島根原子力発電所第 2 号機 工事計画認可申請（補正）に係る論点整理について

2022年6月
中国電力株式会社

■ 説明内容

【審査会合における指摘事項に対する回答】

図 2 島根 2 号機における各建物の地震応答解析モデルの選定フロー

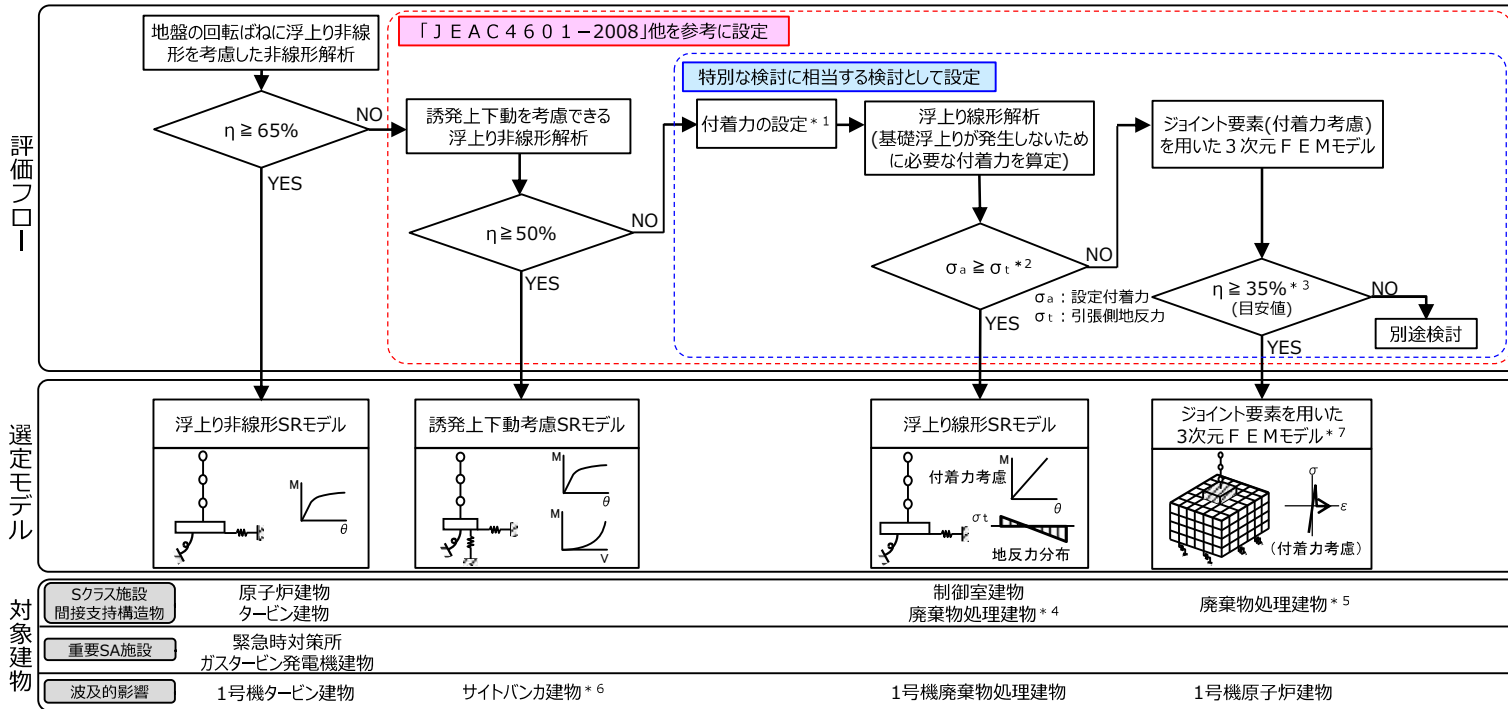
No.	詳細設計申送り事項	分類	回答	回答頁
1	<ul style="list-style-type: none"> 特別な検討における誘発上下動の扱いに対する考え方について説明すること。 (第823回審査会合（2020年1月21日）) 3次元地盤モデルを用いる場合の誘発上下動の考慮方針について説明すること。 (第300回ヒアリング（2020年2月19日）) 	D	<ul style="list-style-type: none"> ジョイント要素に付着力を考慮した3次元FEMモデルは、浮上りに伴う誘発上下動の評価が可能であることを踏まえて、接地率に関わらず誘発上下動の影響を確認し、影響の程度に応じて考慮の要否を判断する。 島根2号機において今回採用するジョイント要素(付着力考慮)を用いた3次元FEMモデルによる工認モデルの最小接地率は、廃棄物処理建物で93.9%、1号機原子炉建物で59.2%であり、ともに35%を大きく上回る。 誘発上下動の具体的な取り扱いについては、「J E A C 4 6 0 1 - 2015」において、接地率65%以上であれば設計で考慮している鉛直動と比較して誘発上下動の影響は小さいとされていることを参考に、廃棄物処理建物の設計においては、浮上りに伴う影響はないことを確認した上で誘発上下動の影響を考慮しない。また、1号機原子炉建物については、波及的影響においては水平応答を評価するため、誘発上下動の影響を考慮しない。ただし、機器・配管系の設計においては、念のため廃棄物処理建物の設計用床応答スペクトルに誘発上下動の影響を考慮する。 	P.6
2	<ul style="list-style-type: none"> 「付着力を考慮しない建物に対する付着力の有無の影響評価の方針」について、原子炉建物の影響評価結果では付着力考慮モデルの応答スペクトルが付着考慮なしモデルを上回っている箇所がある。これを踏まえて、詳細設計段階での影響評価方針を説明すること。 (第823回審査会合（2020年1月21日）) 地震応答解析で付着力を考慮しない建物に対する、付着力を考慮した場合の影響検討の位置付けを説明すること。 (第300回ヒアリング（2020年2月19日）) 	D	<ul style="list-style-type: none"> 付着力を考慮しない建物のうち、建物の重要度、内包する施設の重要度及び接地率を踏まえ原子炉建物を代表建物とし、今回工認モデルと付着力考慮モデルを用いた地震応答解析を実施した結果、付着力の考慮により接地率は改善され、両モデルとも同等の応答値を示した。 また、付着力を考慮する建物のうち廃棄物処理建物について、付着力の考慮の有無による最大水平応答加速度の比較を行った結果、付着力の有無によらずほぼ一致した。 これらのことから、付着力の考慮の有無による建物応答(水平方向)への影響は軽微であることを確認した。 	P.7, 10

(補足 2)
ジョイント要素に付着力を考慮した 3次元 FEM モデルは、浮上りに伴う誘発上下動の評価が可能であることを踏まえて、接地率に関わらず誘発上下動の影響を確認し、影響の程度に応じて考慮の可否を判断する。

《具体的な取り扱い》
島根 2 号機において今回採用するジョイント要素(付着力考慮)を用いた 3次元 FEM モデルによる工認モデルの最小接地率は、廃棄物処理建物で 93.9%、1 号機原子炉建物で 59.2% であり、ともに 35% を大きく上回る。誘発上下動の具体的な取り扱いについては、「J E A C 4 6 0 1 - 2 0 1 5」において、接地率 65% 以上であれば設計で考慮している鉛直動と比較して誘発上下動の影響は小さいとされていることを参考に、廃棄物処理建物の設計においては、浮上りに伴う影響はないことを確認した上で誘発上下動の影響を考慮しない。また、1 号機原子炉建物については、波及的影響においては水平応答を評価するため、誘発上下動の影響を考慮しない。
ただし、機器・配管系の設計においては、念のため廃棄物処理建物の設計用床応答スペクトルに誘発上下動の影響を考慮する。

図3 原子炉建物の床応答スペクトル(NS方向, h=5%)の比較

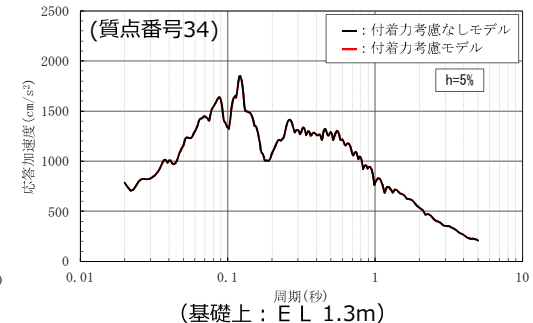
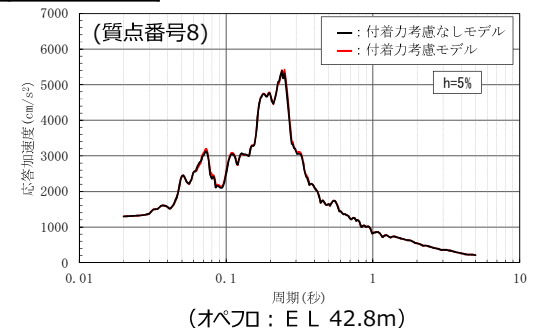
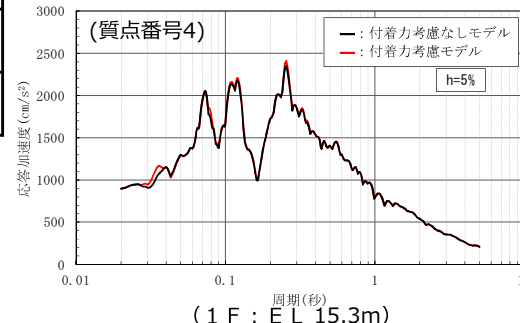
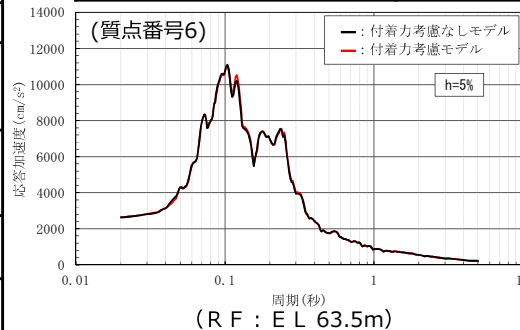
建物基礎底面の付着力の考慮の有無による建物応答への影響を把握するため、付着力を考慮していないS Rモデル(浮上り非線形地震応答解析)について、建物の重要度、内包する施設の重要度及び接地率を踏まえて原子炉建物を代表建物として選定し(表1参照)、付着力を考慮していないモデルと付着力を考慮したモデルを用いて基準地震動Ss-Dによる地震応答解析を行い、応答値の比較を行った。

付着力を考慮していないモデルと付着力を考慮したモデルを用いた地震応答解析結果(接地率, 床応答スペクトル(NS方向, h = 5%))の比較を表2及び図3に示す。付着力により接地率は改善され、両モデルとも同等の応答値を示したことから、付着力の考慮の有無による建物応答(水平方向)への影響は軽微であることを確認した。

図6 廃棄物処理建物と既往論文の比較

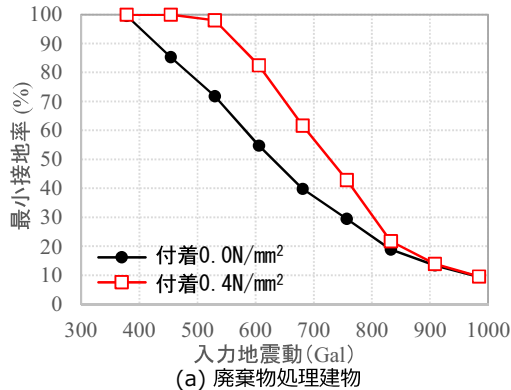
No.	詳細設計送り事項	分類	回答	回答頁
3	<ul style="list-style-type: none"> 地震応答解析モデルの選定フローで、付着力考慮の3次元FEMモデル解析の結果は接地率35%以上であれば適用できるとあるが、引用している*2の解析(注)は付着力を考慮していない結果であるため、付着力を考慮した場合も適用できるとする根拠について説明すること。 (第823回審査会合(2020年1月21日)) 注記:「*2の解析」は、JEAC4601-2008 3.5.5.4 参考資料3.5「基礎浮上りの評価手法について(3)ジョイント要素を用いた3次元FEM地盤モデル」の解析を示す。 ジョイント要素(付着力考慮)を用いた3次元FEMモデルは接地率35%以上なら適用できるとあるが、その根拠は引用のJEAC4601-2015にはなく事業者独自の考えである。今後、付着力考慮の3次元FEMモデルの接地率が小さい場合には判断基準の適用性について詳細設計段階で説明すること。 (第845回審査会合(2020年3月10日)) 	D	<ul style="list-style-type: none"> 廃棄物処理建物のジョイント要素(付着力考慮)を用いた3次元FEMモデルによる解析を実施し、既往論文との比較検討も含め考察した結果、ジョイント要素(付着力考慮)を用いた3次元FEMモデルの解析結果は既往論文で示された応答結果と同様の傾向を示していること及び低接地率となる領域においても特異な応答を生じていないことが確認でき、ジョイント要素(付着力考慮)を用いた3次元FEMモデルが適用可能な接地率を、付着力を考慮しない場合と同様に35%以上としていることの妥当性を確認した。 	P.8~11
4	<ul style="list-style-type: none"> 試験箇所と設計対象建物位置の付着力の同等性について、設計用付着力としての信頼性、保守性及び地盤のばらつきを踏まえた網羅性・代表性に対する説明性を向上させるために、詳細設計段階までに追加付着力試験を行う等の対応方法を検討し、許可段階でその方針を説明すること。 (第823回審査会合(2020年1月21日)) 設定付着力の試験結果に対する保守性について、詳細設計段階で追加試験結果を踏まえ確認することが明確になるよう説明すること。 (第300回ヒアリング(2020年2月19日)) 	A	<ul style="list-style-type: none"> 地震応答解析に用いる付着力について、信頼性、保守性及び地盤のばらつきを踏まえた網羅性・代表性に対する説明性を向上させる観点から、1, 2号機建物近傍において追加試験を実施した。 追加試験結果は前回試験結果と同等以上の値であったことから、設計用付着力として設定した値(0.40N/mm²)は十分な保守性を有しており、妥当であることを確認した。 	P.12~15

- 付着力と最小接地率の関係において、付着力を考慮しない場合と付着力を考慮する場合のいずれにおいても既往論文と同様の傾向を示しているとともに、接地率は入力地震動の大きさに応じて連続的に変化し、低接地率の領域においても特異な応答を生じていないことが確認できる(a.参照)。
- 最大水平応答加速度は付着力の有無によらずほぼ一致しており、既往論文と同様の傾向を示している。また、最大水平応答加速度は接地率に応じて連続的に変化し、低接地率の領域においても特異な応答を生じていないことが確認できる(b.参照)。
- 付着力の有無と誘発上下動に伴う最大鉛直応答加速度の関係は、既往論文と同様の傾向を示している。また、誘発上下動に伴う最大鉛直応答加速度は、接地率に応じて連続的に変化し、低接地率の領域においても特異な応答を生じていないことが確認できる(c.参照)。

図8 ①-①'断面の評価結果

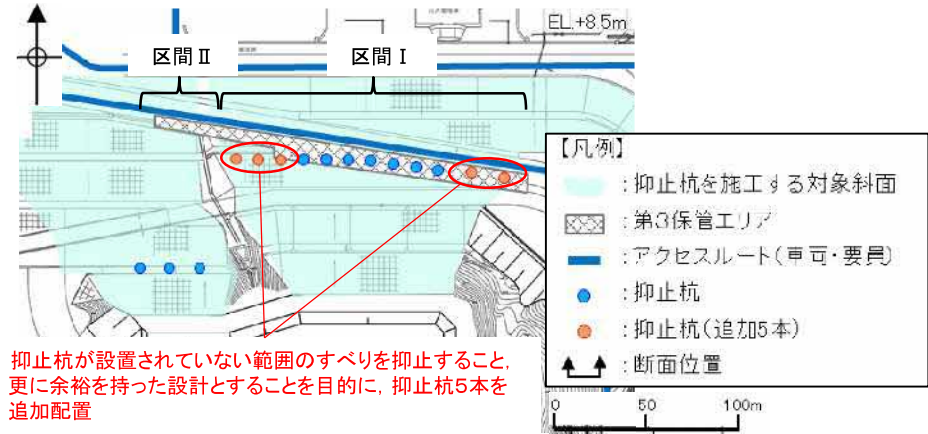
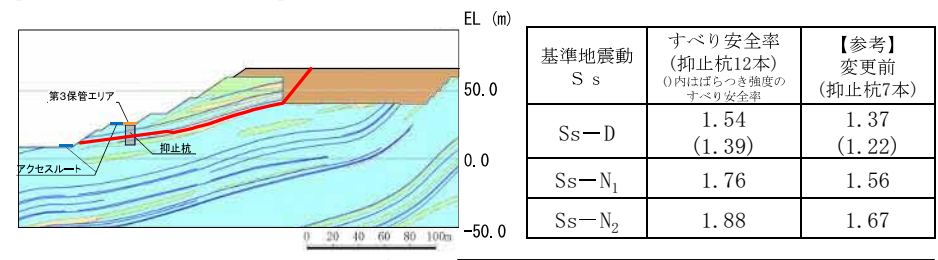
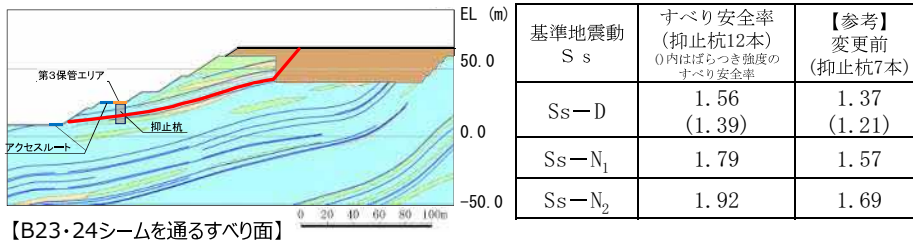
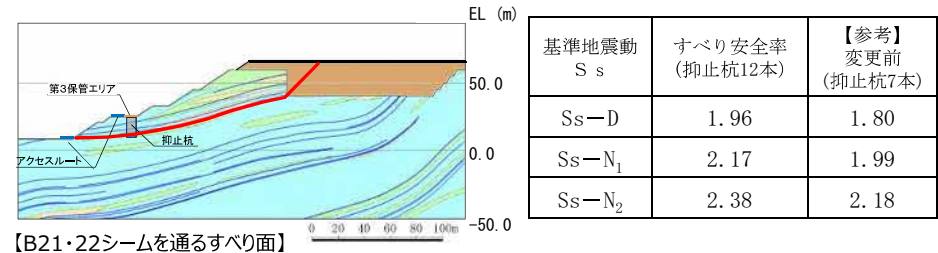
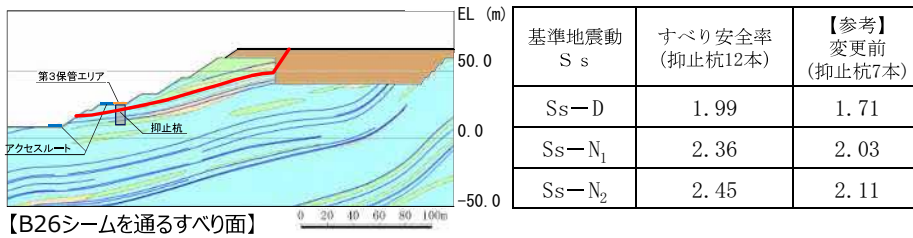
No.	詳細設計申送り事項	分類	回答	回答頁
1	抑止杭を設置した斜面のすべり安定性について、地盤状況の不確かさ等を考慮し、余裕のある設計とすること。 （第948回審査会合（2021年2月18日）） （第380回ヒアリング（2021年2月4日））	B	区間Ⅰのうち抑止杭が設置されていない範囲のすべりを抑止すること、及び更に余裕を持った設計とすることを目的に、抑止杭を5本追加配置した。これらを反映した斜面の安定性評価を実施した結果、更に余裕のある設計となっていることを確認した。	P.19
2	杭前面斜面の安定性について、杭前面における岩盤の肌分かれを保守的に考慮し説明すること。 （第377回ヒアリング（2021年1月21日））	B	杭前面における岩盤の肌分かれを想定し、杭前面における岩盤の肌分かれ部のせん断抵抗力を保守的に考慮しないケースの安定性評価を実施した結果、すべり安定性が確保されることを確認した。	P.20

- 区間 I のうち抑止杭が設置されていない範囲のすべりを抑止すること、及び更に余裕を持った設計とすることを目的に、抑止杭 5 本を追加配置した。
- これらを反映した斜面の安定性評価を実施した結果、抑止杭追加前と比較し、最小すべり安全率が1.21から1.39に向上し、更に余裕を持った設計となっていることを確認した。
- なお、地震応答解析による抑止杭の耐震評価を実施した結果、抑止杭は健全性を有することを確認した。

図10 抑止杭周辺地盤の健全性照査結果（①－①'断面）
 (Ss-D・8.96秒、抑止杭を通るすべり面のすべり安全率が最小となる地震動及び時刻)

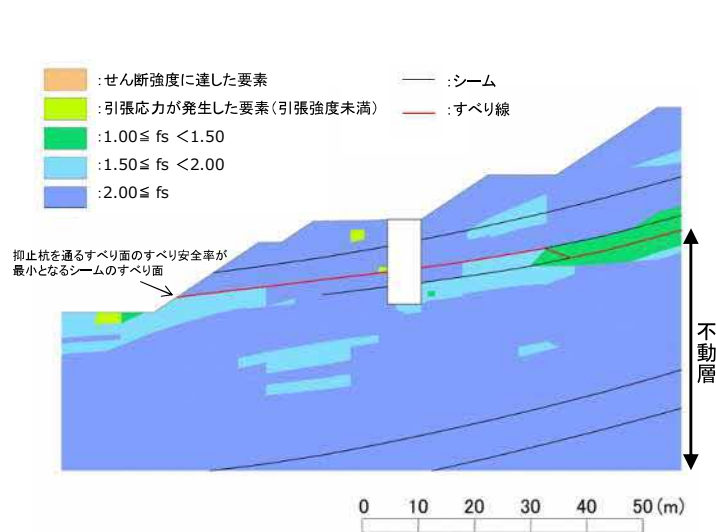
No.	詳細設計送り事項	分類	回答	回答頁
3	杭根入れ部において水平支持力を有していることを説明すること。 （第377回ヒアリング（2021年1月21日））	B	杭根入れ部の局所安全係数の分布を確認するとともに、杭根入れ部を通るすべり安全率が評価基準値に対し余裕を有しており、杭根入れ部が水平支持力を有していることを確認した。	P.21
4	杭間距離が大きく、中抜けするおそれがあることから、杭間及び杭背後の岩盤の中抜けが起こらないことを、3次元解析を考慮に入れて確認すること。 （第377回ヒアリング（2021年1月21日））（第380回ヒアリング（2021年2月4日））	B	<ul style="list-style-type: none"> 文献調査により、杭間及び杭背後の岩盤部の健全性に着目し、中抜けの発生に係る判定基準を設定した。 杭間をモデル化した3次元 F E M解析を実施した結果、判定基準を満足しており、中抜けが起こらないことを確認した。 	P.22～23

- ①－①'断面及び②－②'断面において、抑止杭周辺の地盤の局所安全係数分布図を以下に示す。
- ①－①'断面の不動層のうち杭根入れ部周辺には、せん断強度に達した要素及び引張応力が発生した要素が認められず、不動層のうち杭根入れ部周辺の岩盤は健全性を確保している。
- ②－②'断面の不動層のうち杭根入れ部周辺においては、せん断強度に達した要素は認められない。引張応力が発生した要素が認められるものの、引張強度に達した要素は局所的かつ散在的である。また、杭根入れ部周辺の引張強度に達した要素を通るすべりの安全率を算定した結果、2.52であり、十分な裕度があることから、不動層のうち杭根入れ部周辺の岩盤は健全性を確保している。
- 以上のことから、杭根入れ部は水平支持力を有していると評価した。

図1 シール方法の概要

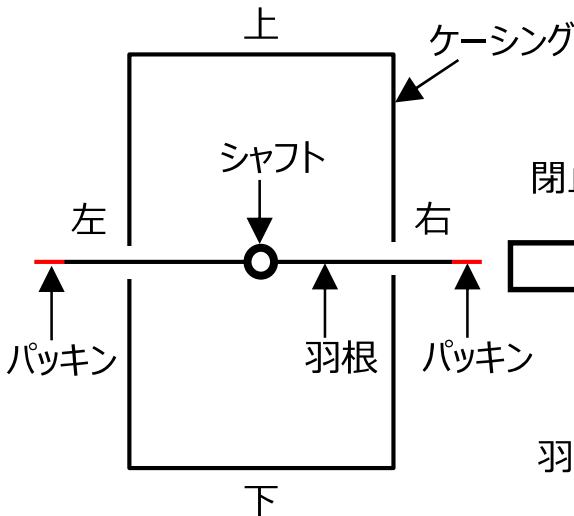
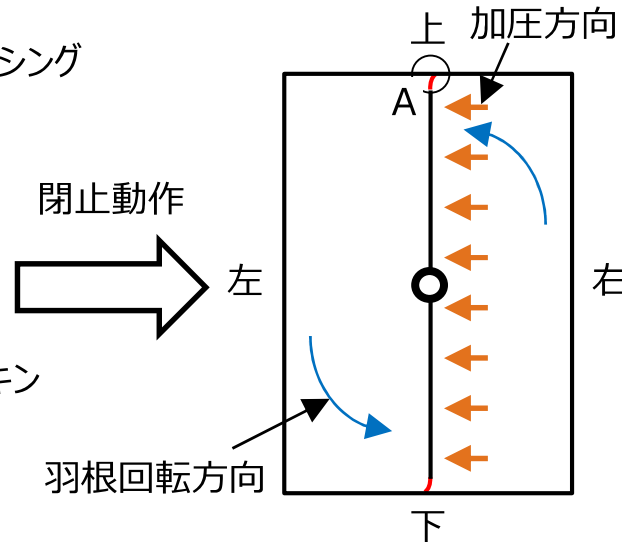
BOP 閉止装置の気密性能試験について漏えい量としては小さく問題はないが、羽根開→羽根閉状態の気密試験で、2連ダンパでは増加傾向、3連ダンパでは下降傾向となっており、2連ダンパと3連ダンパで気密性能が異なるように見えるため、今回の試験データの評価について、データのばらつきを踏まえた上で、その妥当性を説明すること。

- BOP閉止装置のシール方法の概要について図1に示す。BOP閉止装置は、羽根を閉めることで羽根の淵に取り付けられた柔軟性を有したパッキン（シリコンタイプ）がケーシングに押し付けられることでシールする構造となっている。なお、ケーシングの開口は全面開口の構造であり、上下どちらかのみには圧力が加わることはなく、ダンパの加圧側の全面に均一に圧力が加わる構造となっている。
- 表1に示すとおり、加振後の漏えい量は加振前の漏えい量と比較して増加あるいは減少しているもの（例：ダンパ2Bでは、加振倍率1.0倍及び羽根開状態で加振した場合の漏えい量が増加していたが、加振倍率 α 倍及び羽根開状態で加振した場合の漏えい量は減少していた。）が混在しており、一定の傾向は確認できない。
- このため、漏えい量のばらつきは加振に起因するものではなく、加振前又は気密性能試験前に行う開閉動作によって、柔軟性を有したパッキンとケーシングの圧着状態が変わるために発生したものと考える。

ケーシングと羽根のクリアランス□mm
 に対して羽根以降のパッキン長さは
 □mmとなっているため、□mm
 分の潰れ代を有しており、ケーシングと
 面タッチする構造となっている。
 また、左記の構造で気密試験を実施し、
 過度な漏えいが発生しないことを
 確認している。

図1 非常用ガス処理系の吸込口変更前後の圧力挙動比較

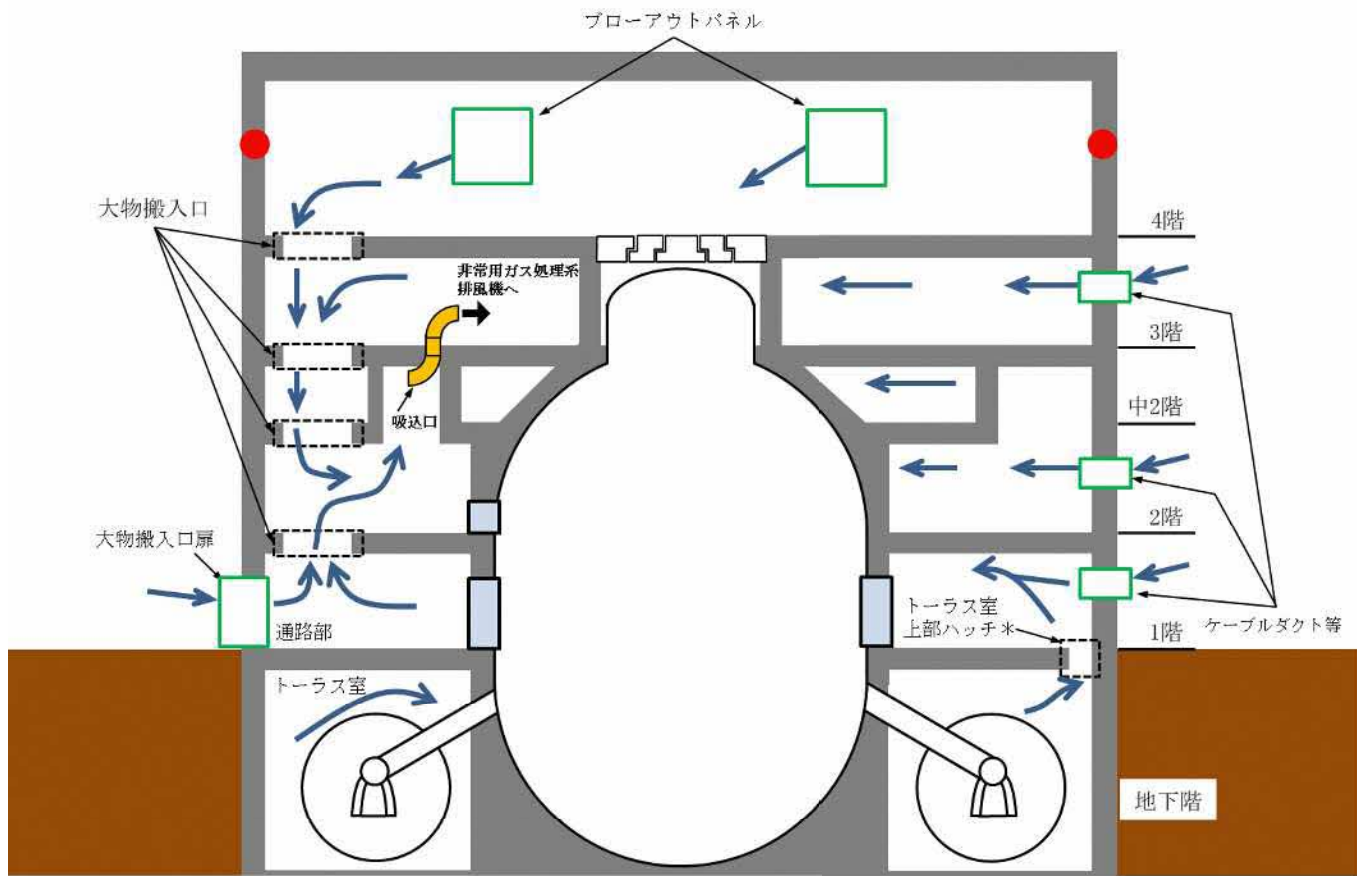
トーラス室については、吸込口の位置変更後の吸込箇所が「トーラス室上部ハッチ（開口部）」だけとなり、位置変更前のトーラス室内に吸込口があったときよりもトーラス室の合計の開口面積が小さくなることから、吸込口の位置変更前/後におけるトーラス室の負圧達成への影響について説明すること。

➤ 非常用ガス処理系起動により、原子炉棟内の空気を原子炉棟外に排出することで、規定負圧を達成する。原子炉棟は一定の気密性を有した建物であり、原子炉棟内は大物搬入口及びトーラス室上部ハッチ等の開口部を有していることから、原子炉棟内で生じた圧力変動は高速で伝播し、トーラス室も含めて原子炉棟全体が負圧となる。この規定負圧達成時間については、図1に示すとおり、吸込口の位置変更によらず約5分であり、開口総面積減少による規定負圧達成時間への影響はない。

➤ また、規定負圧達成後については、排出された空気に相当するインリークが躯体開口部（大物搬入口扉等）の隙間から発生し、排出量とインリーク量のバランスにより、原子炉棟全体の負圧が一定範囲に維持される。この負圧維持についても、吸込口位置変更前後で規定負圧達成後の圧力挙動には大きな差がなく、開口総面積減少による負圧維持への影響はない。

➤ なお、図1の圧力挙動は、差圧検出点のある原子炉棟4階と外気の差圧を示しているが、上述のとおり、原子炉棟内で生じた圧力変動は、遅滞なく均圧されるため、トーラス室の圧力挙動も図1で示す挙動と同様であると考える。

図3 温度評価結果

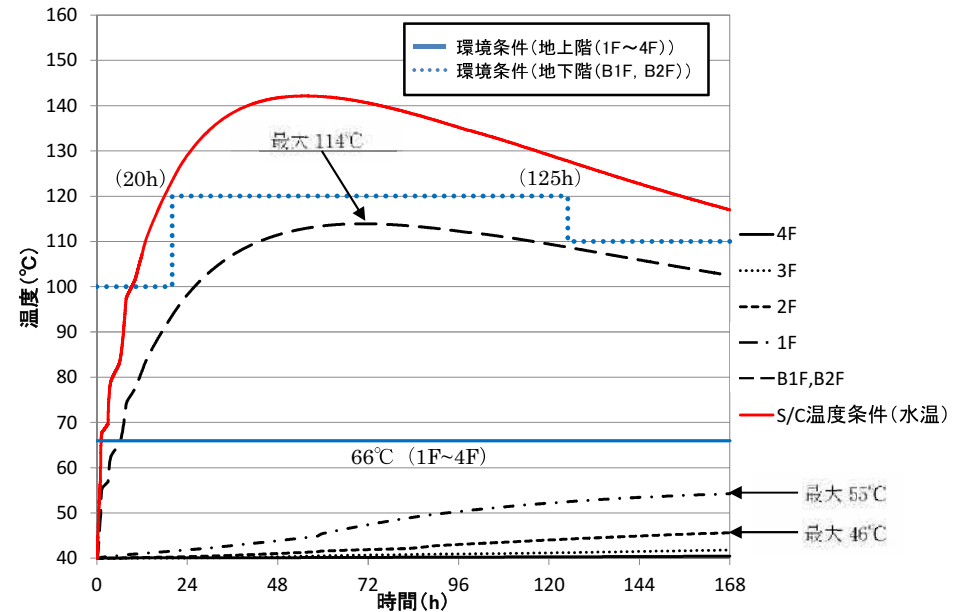
非常用ガス処理系吸入口の位置変更後の吸込空気の温度評価について，吸入口の位置変更が設置変更許可からの変更点であることを踏まえ，健全性に関する説明書の中で位置変更後の吸込空気の温度が非常用ガス処理系の設計温度を超えないことを詳細に説明すること。

- 原子炉棟内の環境条件設定では，原子炉棟地上階について，図3に示す温度評価結果を包絡する条件として一律66℃と設定しており，原子炉棟地上階（2階）へ吸入口位置を変更することとしている非常用ガス処理系について，設計温度（66℃）を超える空気を吸引することはない。
- なお，温度評価では，非常用ガス処理系が起動していない無換気状態の条件で温度評価しているが，非常用ガス処理系を起動した場合，非常用ガス処理系により原子炉棟内から排出された空気に相当する量の外気が原子炉棟内にインリークし，この外気により冷却され，環境温度は低下傾向となることから，非常用ガス処理系起動に伴う環境条件への影響はない。
